# Conector y cable de conexión Airtex nuevo y mejorado para módulos de bomba de combustible GM

## Módulos GM fabricados por Airtex a convertirse a conector de 4 x 1:

### Diseño Nuevo – Vista Superior y Lateral

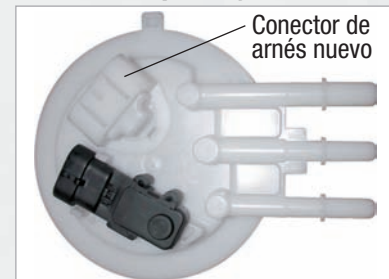
La solución más reciente del sistema de combustible de Airtex proporciona un arreglo rápido y confiable de las conexiones quemadas o derretidas del arnés de alambrado en ciertas aplicaciones de bomba de combustible dentro del tanque GM. Airtex ha reemplazado el conector de diseño defectuoso OEM con un diseño nuevo de Fabricante Original del Equipo que elimina el problema de los conectores y clavijas quemados o derretidos.

**Los módulos de bomba de combustible con el conector mejorado de 4 clavijas exigen el reemplazo del arnés del vehículo. Se incluye uno de los cinco arneses de alambrado de vehículo específicos de aplicación, codificados por color con cada bomba que usa el conector nuevo.**
